„Bytový dům Nováčkova 38, Brno – zařízení sociálních služeb“

## DODATEK Č.5 KE SMLOUVĚ O ZHOTOVENÍ STAVBY

<b>STAVBA: Bytový dům Nováčkova 38, Brno</b>	<b>ZL 14</b>
<b>ÚSEK: Vodorovné konstrukce</b>	
NÁVRH NA OCENĚNÍ ZMĚNY      NÁVRH NA OZNÁMENÍ Č.: 14 PŘÍKAZ KE ZMĚNĚ Č.: 14 <b>Změna třídy betonu stropu nad 2.NP</b>	
KOMU: OI MMB      OD: SKR stav s.r.o.      DATUM:	
ODESLÁNO:      POŠTOU:      KURÝR:      FAX:      OSOBNĚ:	
	MAIL
PŘEDMĚT ZMĚNY: Předmětem změny je změna třídy betonu u stropních konstrukcí. DOTČENÉ MÍSTO: Svislé a kompletní konstrukce ODKAZ NA VÝKRESY: projektová dokumentace pro výběr zhotovitele ODKAZ NA SOUPIS PRACÍ: viz položkový rozpočet „Změna č.14 – změna třídy betonu stropu nad 2.NP“ ODKAZ NA JINOU ČÁST SMLOUVY:	
<b>POPIS ZMĚNY:</b> <b>Popis a zdůvodnění změny:</b> <ul style="list-style-type: none"><li>• Dne 17.12.2019 vznikl rozpor mezi výkazem výměr a projektovou dokumentací v třídě betonů u stropní konstrukce nad 2.NP. VV popisuje třídu betonu C30/37 a PD třídu betonu C20/25.</li><li>• Dne 17.12.2019 TDI žádá zhotovitele o prověření u statika, zda je možné použití na stropní konstrukce beton třídy C20/25 místo C30/37.</li><li>• Dne 17.12.2019 statik odsou

## 1. STROP NAD 2.NP

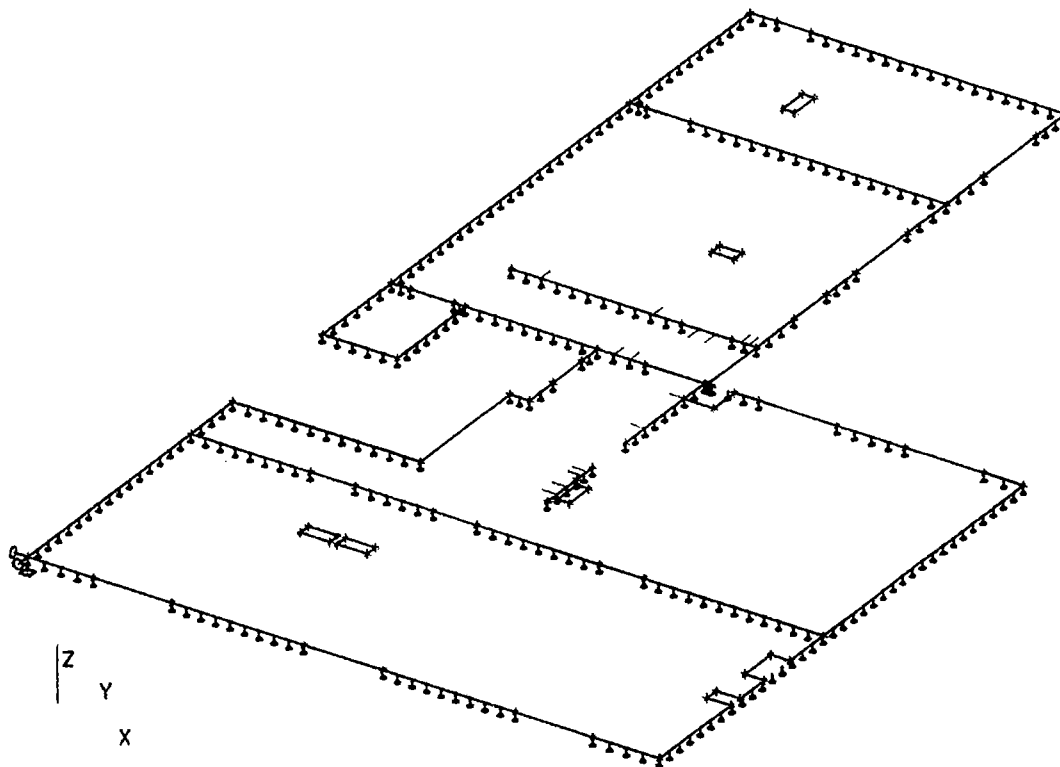
**Stavba:** 19/328\_ZL\_ Bytový dům Nováčkova 38 - ZL - DOD 4  
**DOD 4**  
**Objekt:** ZL 14 Změnový list č. 14 - změna třídy betonu stropu nad 2.NP  
**Rozpočet:** ZL 14 Změna třídy betonu stropu nad 2.NP - přípočtový

TLOUŠŤKA DESKY 220mm  
BETON C20/25

# TVAR STROPU NAD 3.NP

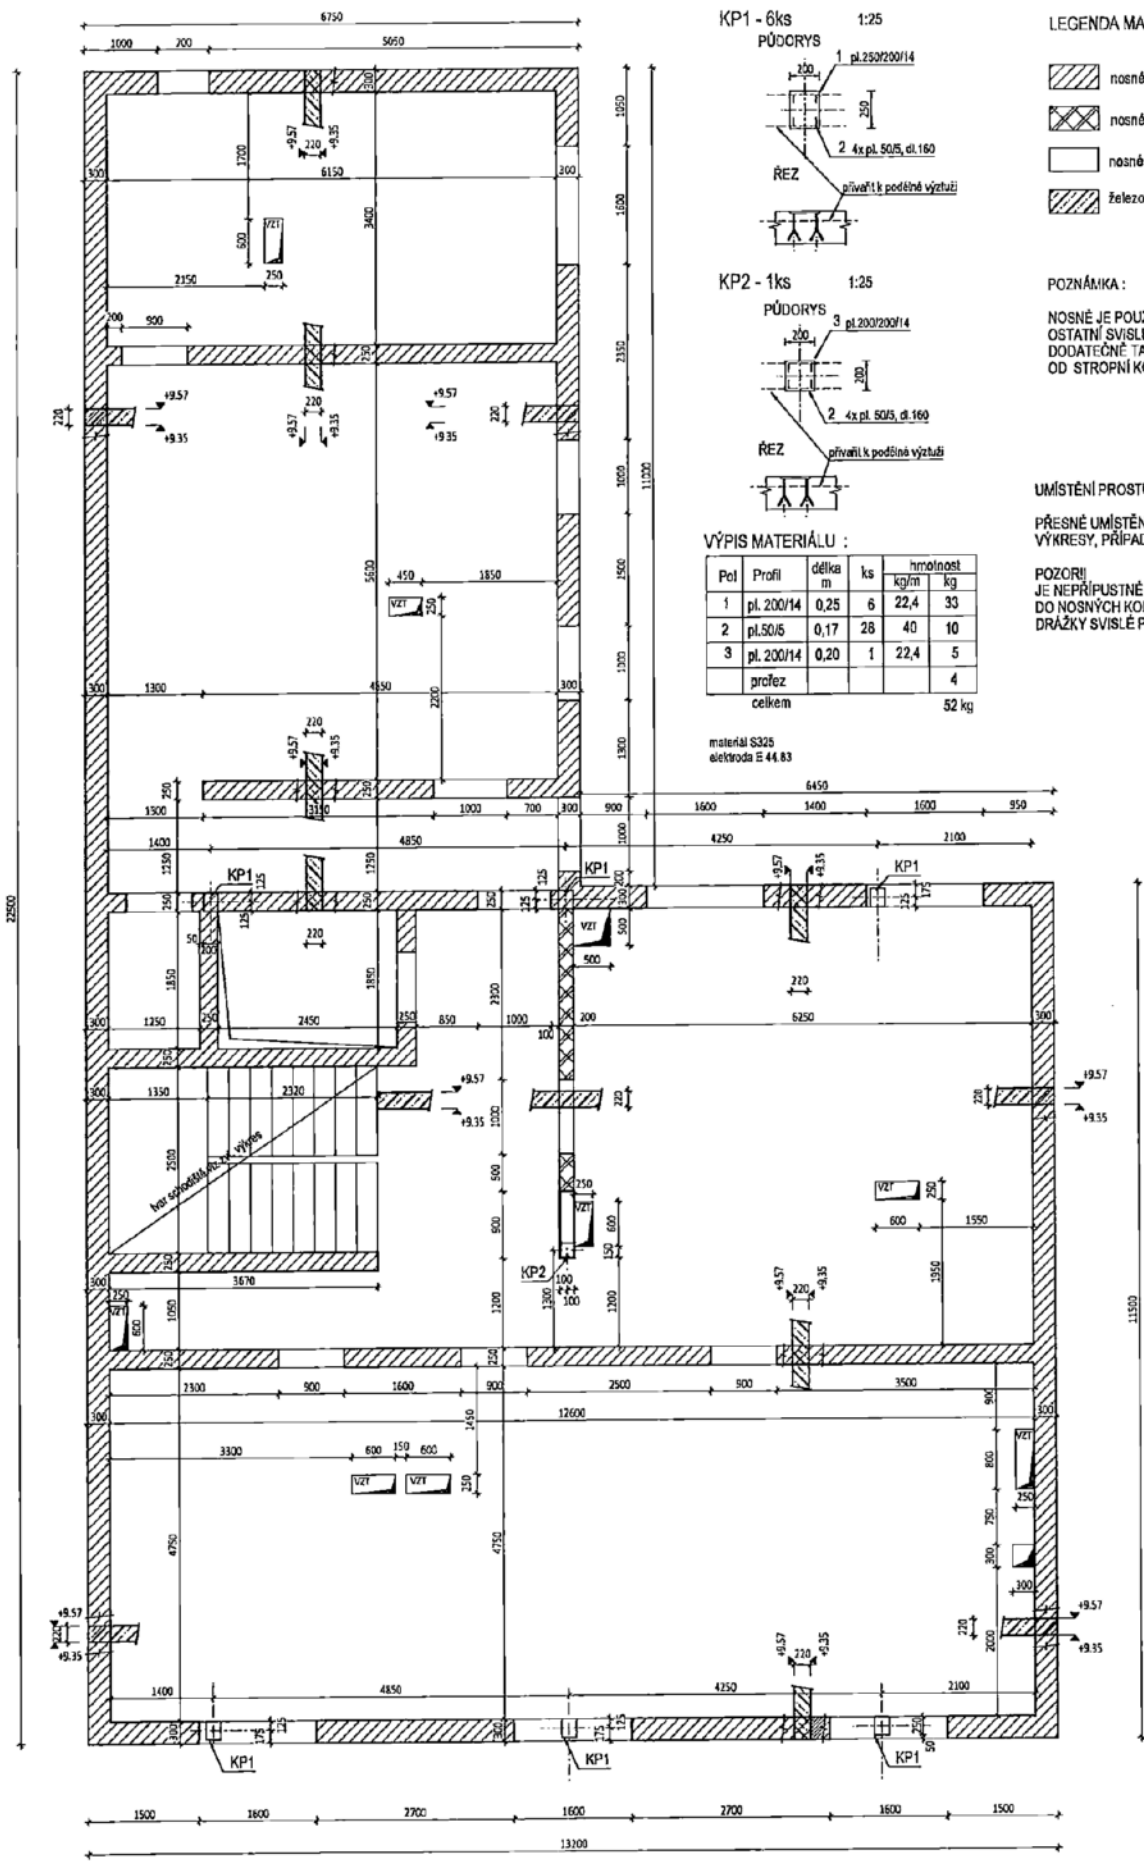
**Poznámka:** Položky 247 a 267 jsou z původního rozpočtu SO 01 Objekt pro bydlení.  
Položky 1 a 2 jsou nové

Pol	Profil	délka m	ks	hmotnost kg/m	kg
1	pl. 200/14	0,25	6	22,4	33
2	pl.50/5	0,17	28	40	10
3	pl. 200/14	0,20	1	22,4	5
	profes				4
celkem					52 kg
